Bauvorhaben:
**Sanierung und Umnutzung
Bahnhof Bad Freienwalde 2. BA**
Am Bahnhof 1, 16259 Bad Freienwalde
Gemarkung: 121209 Bad Freienwalde, Flur: 002, Grundstück:
290. 291, 292

Planungsphase: Ausführungsplanung	Maßstab 1:50
Planbezeichnung: Grundriss EG - Endzustand - Gesamtplan M1:50	Blattnummer G2102 Index B
Geprüft: Olaf Beckert BDA	Projektnummer 2022-08
Gezeichnet: Tomasz Ryba, Marion Beckert	Datum 15.09.2025

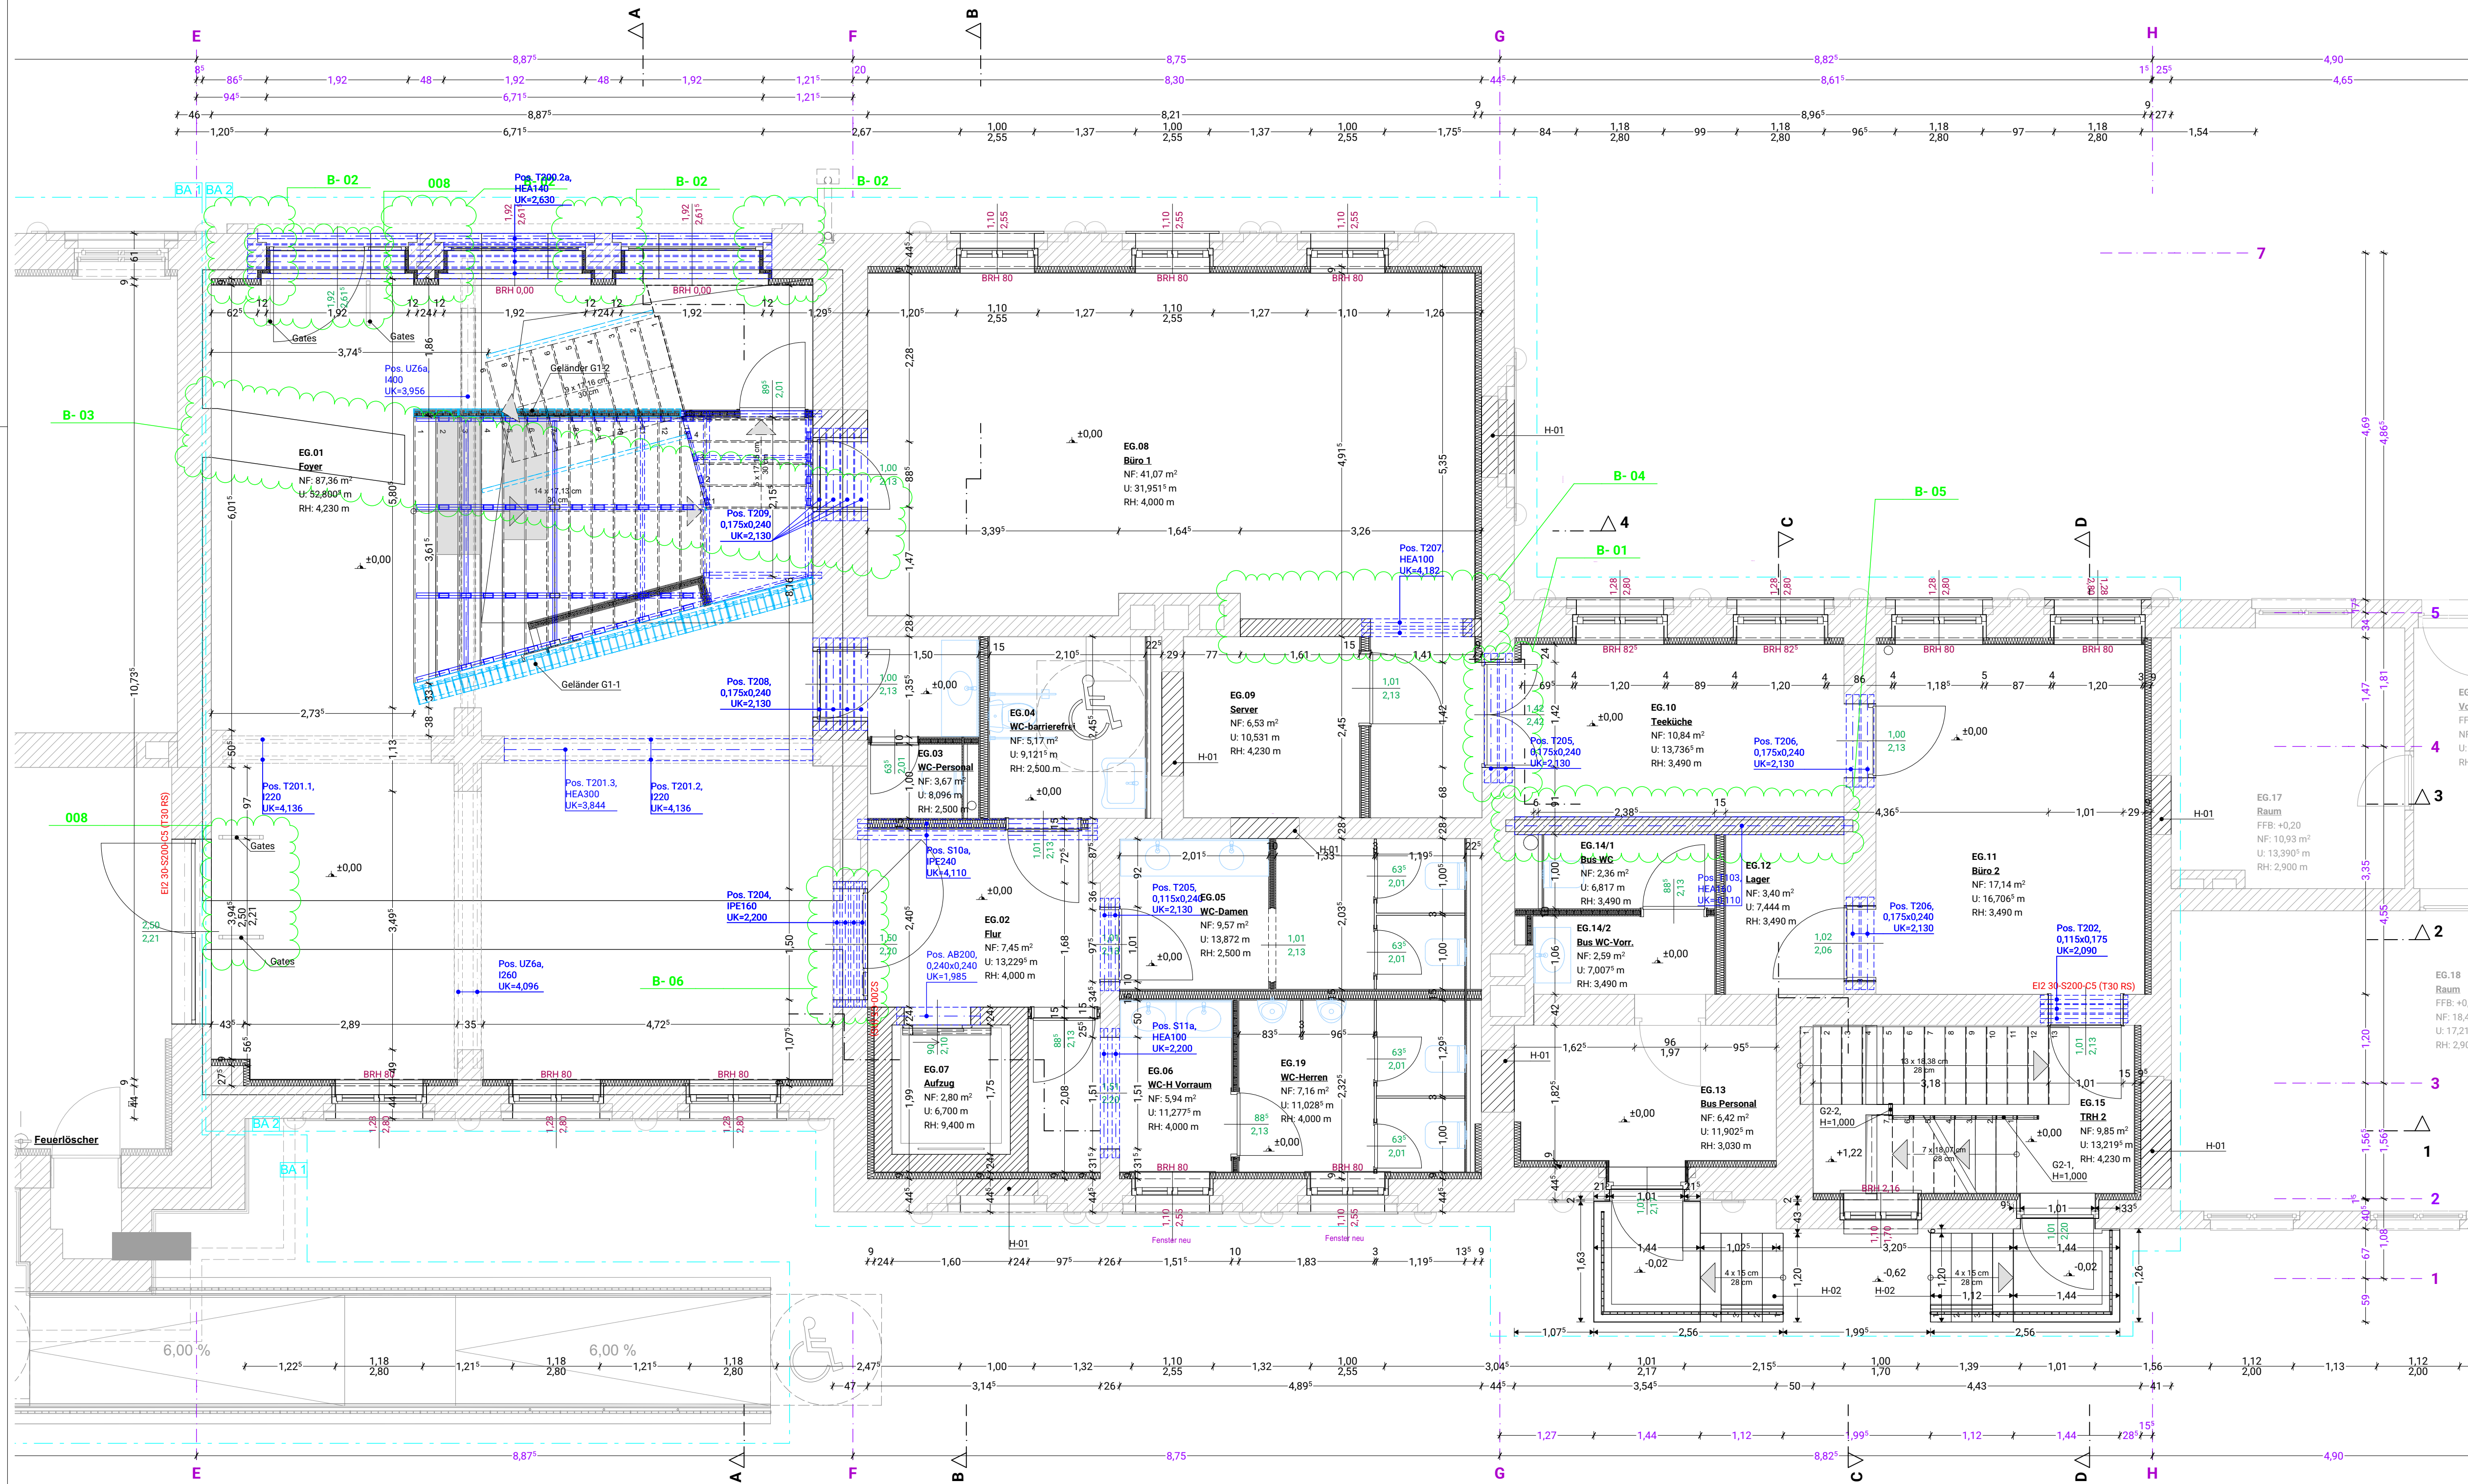
Index	ID	Änderung	Datum
B	B-06	kleinere Wandöffnung	15.09.2025
	B-05	Neue Wand mit StB Träger im Bereich von KG Decke	
	B-04	Neue Wand - Änderung des Raumes EG.09 Server	
	B-03	neuer Verlauf des Leitungskanal	
	B-02	Mauerwerk Pfeiler statt Stahlstützen	
	B-01	Durchbruch Änderung
